福建一建金麟郡

规划及建筑方案设计（变更）

福建华筑工程设计有限公司
2024 年 6 月

地下室二层平面图(变更后)

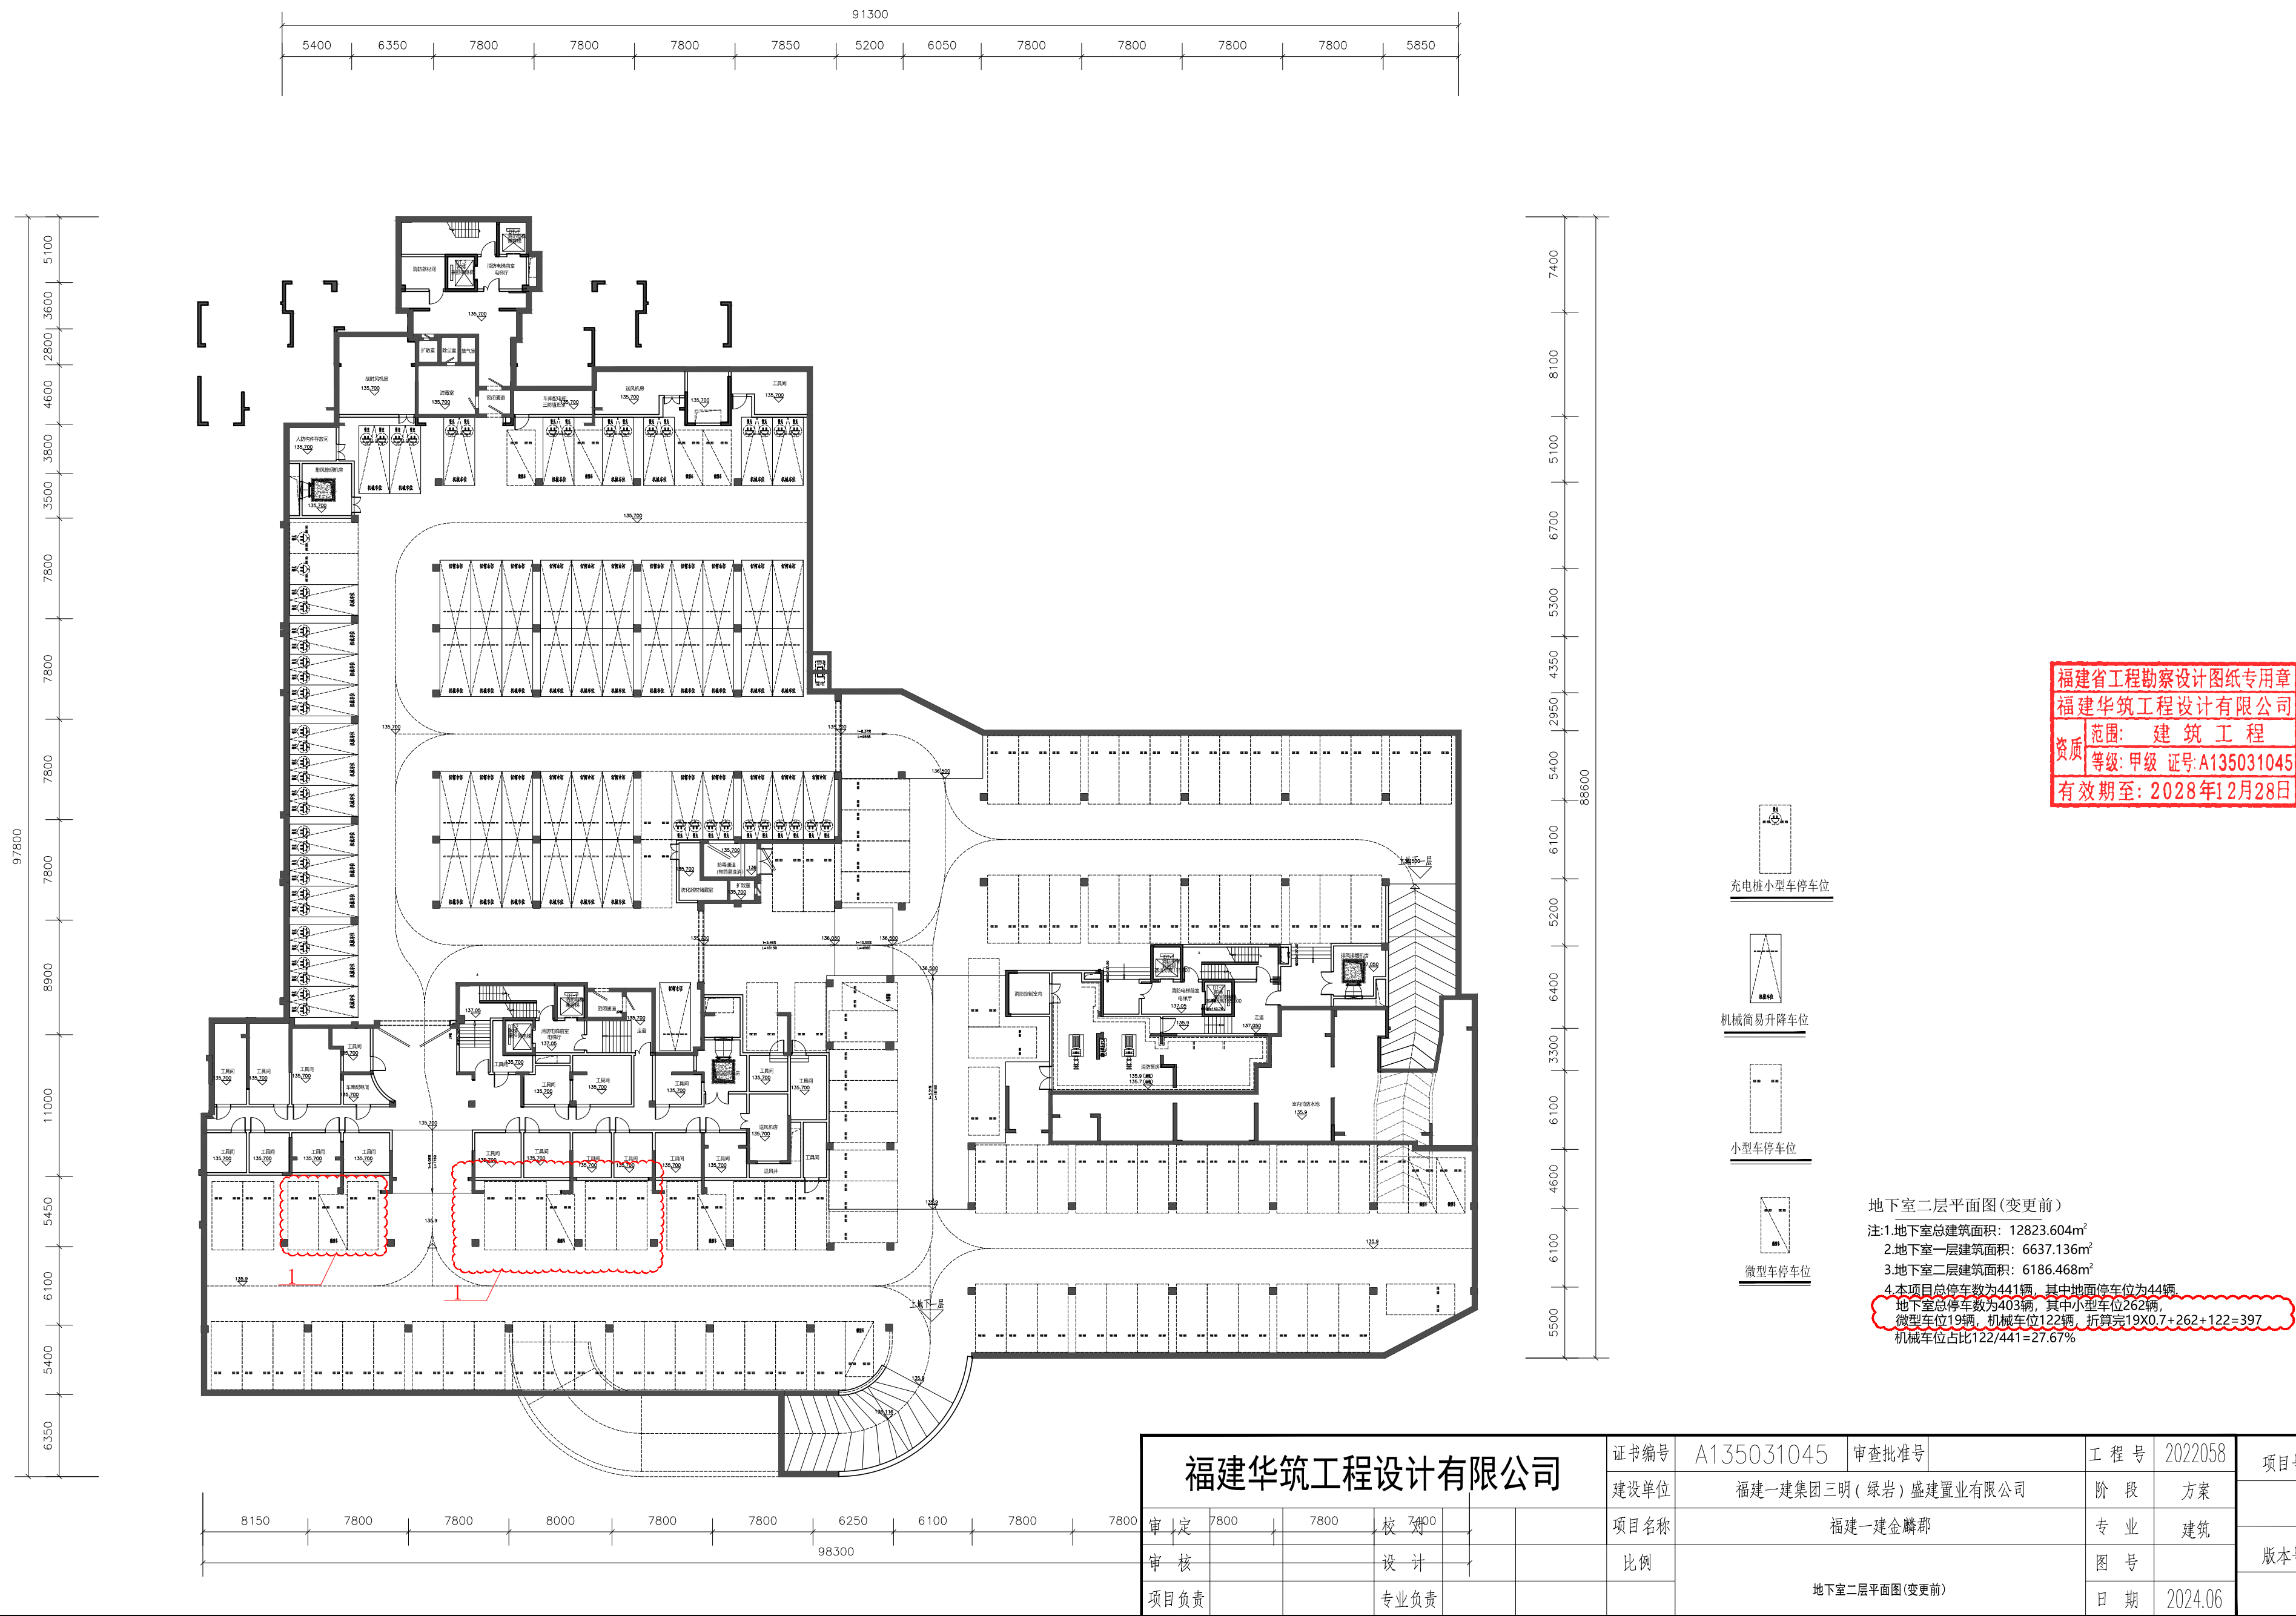
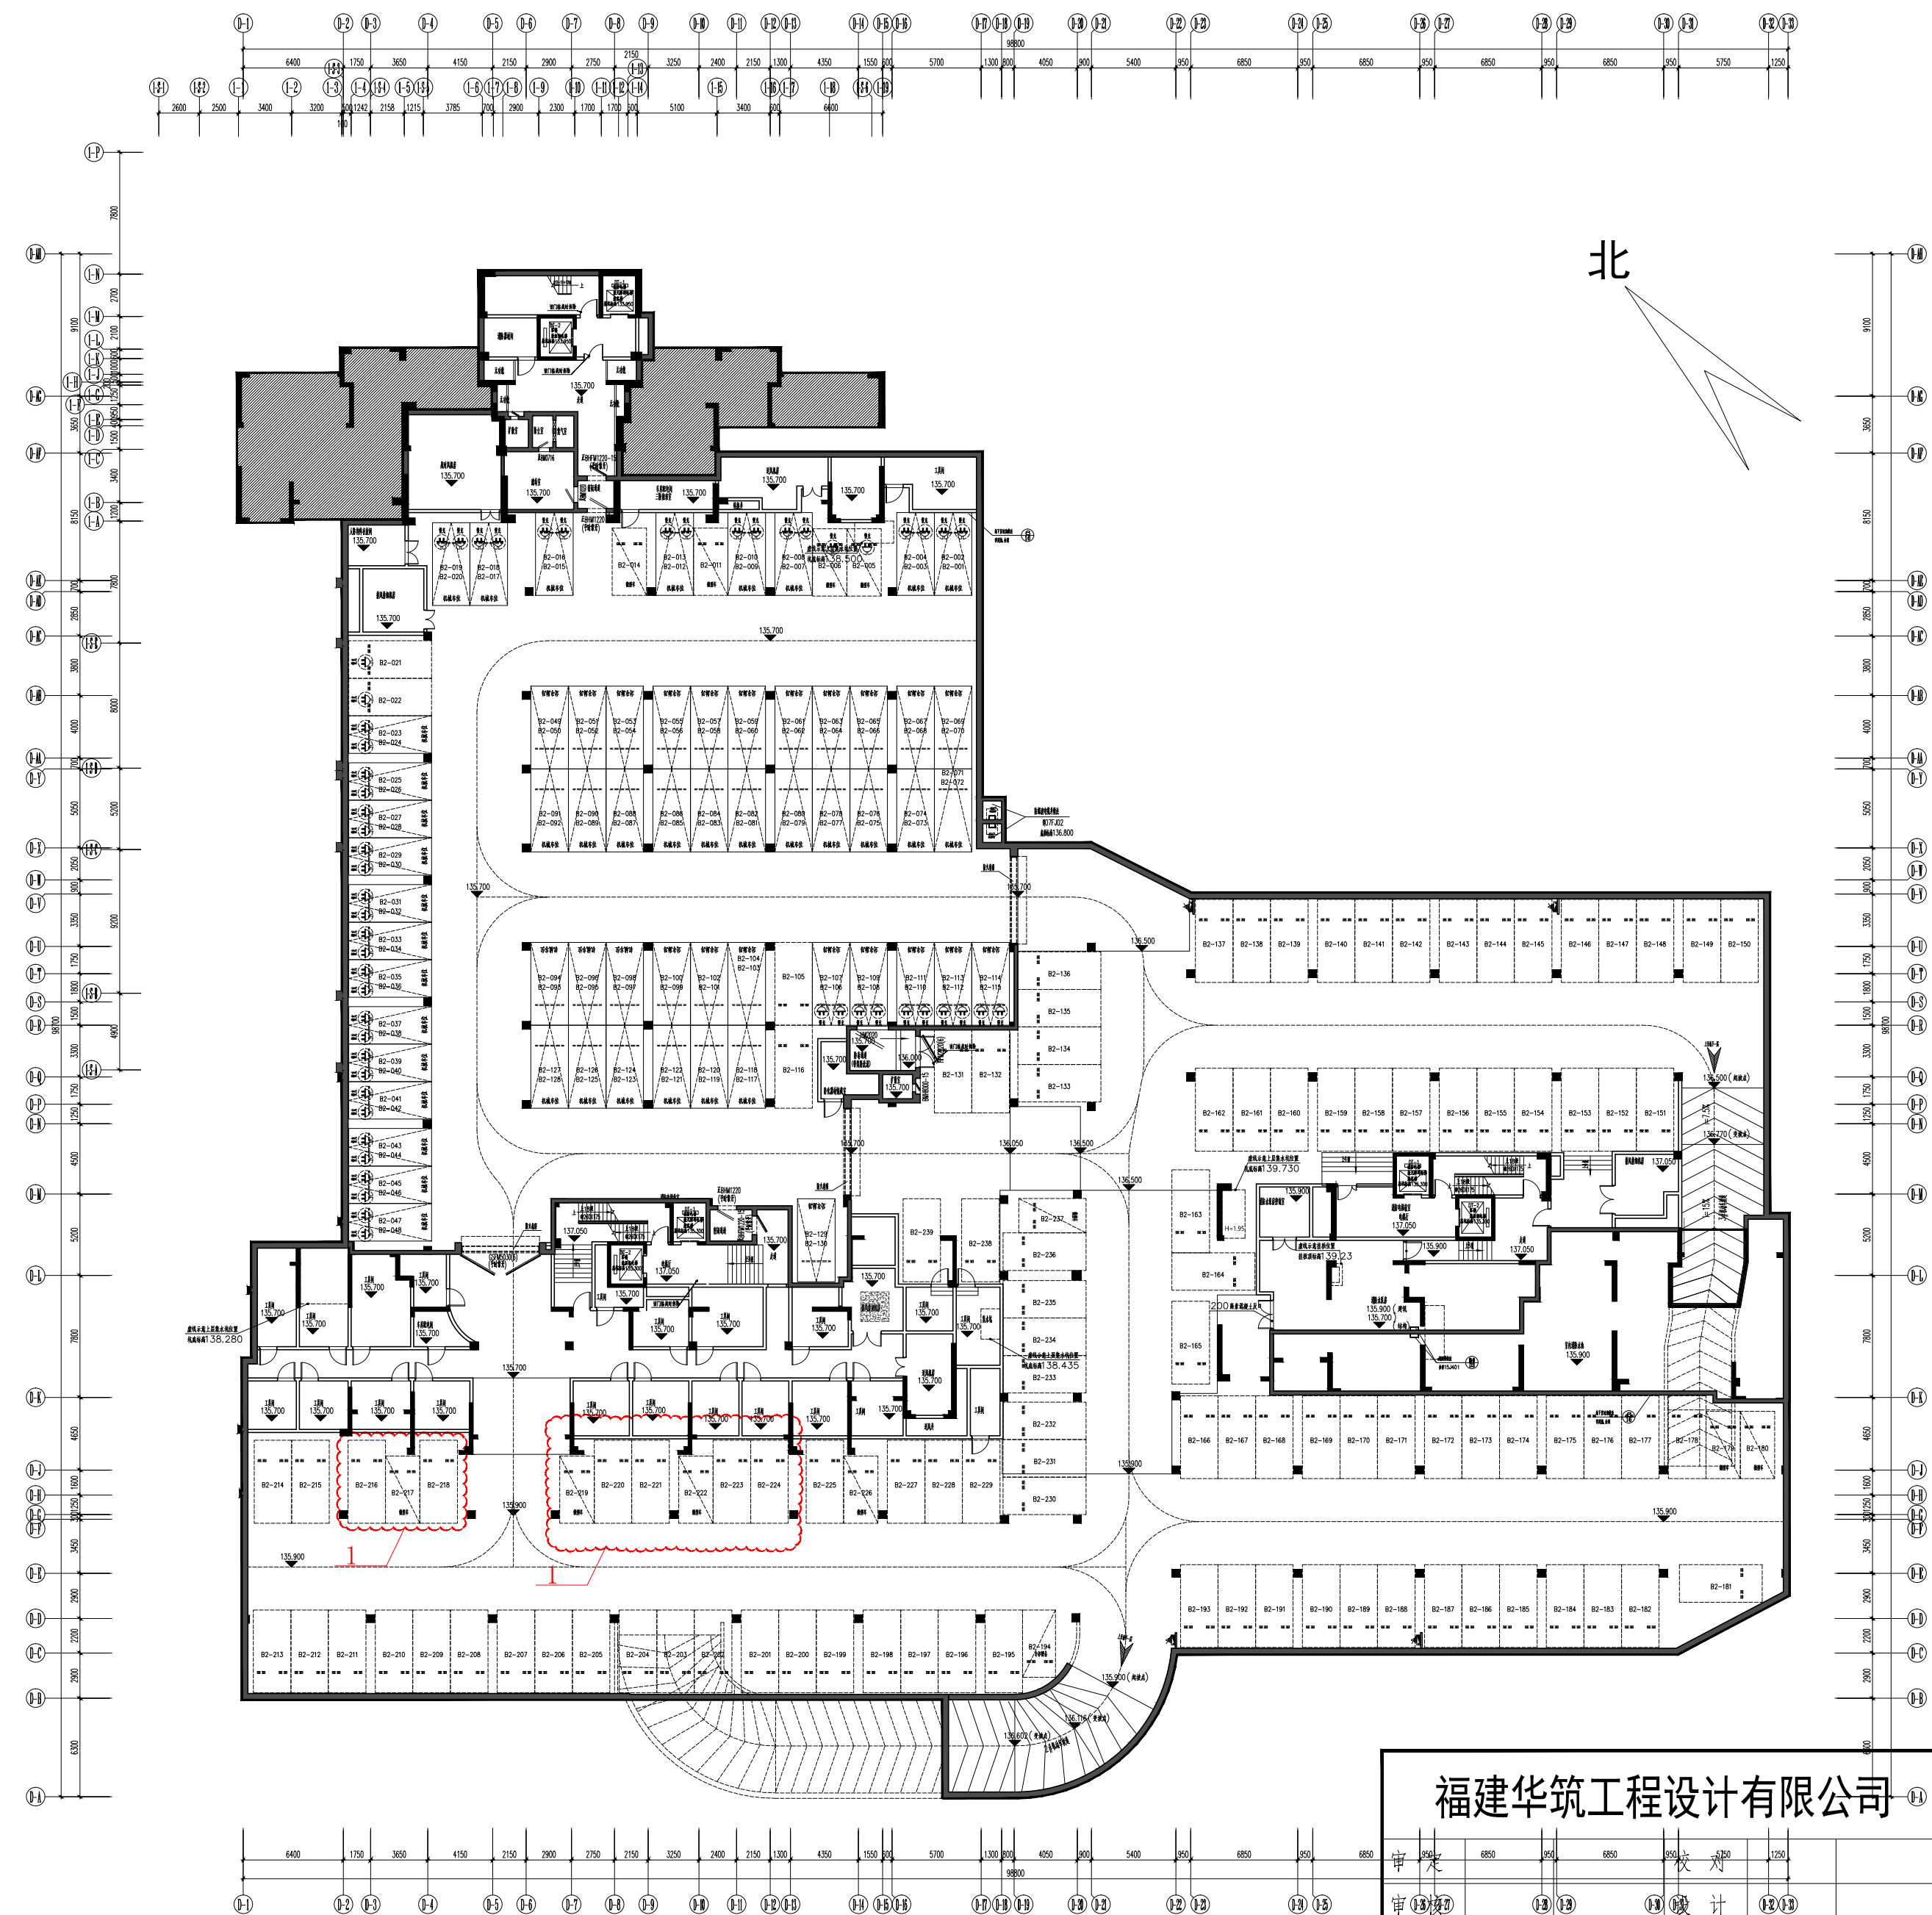
变更内容：
1、施工图结构深化，车位位置调整并且增设一个微型车位。

变更内容：
1、施工图结构深化，车位位置调整并且增设一个微型车位。
